改善箇所説明図

助手席用エアバッグインフレータ

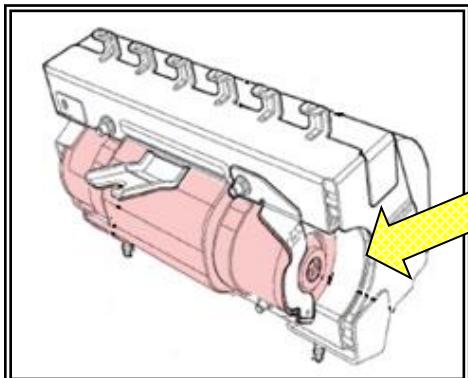
基準不適合発生箇所

助手席用のエアバッグのインフレータ(膨張装置)において、ガス発生剤の吸湿防止が不適切であった場合、高い湿度の環境下で大きな温度変化を繰り返すと、ガス発生剤が劣化することがある。そのため、エアバッグ展開時にインフレータ容器が破損するおそれがある。

全車両、助手席用エアバッグのインフレータを対策品と交換する。
なお、対策品の準備に時間を要することから、まずは全ての使用者に対しダイレクトメールにより連絡し、対策品が準備できた段階で再度連絡し、交換作業を行う。

識別 : 運転者席側ドアロックストライカー下部固定ボルト頭部に黄色ペイントを塗布する。
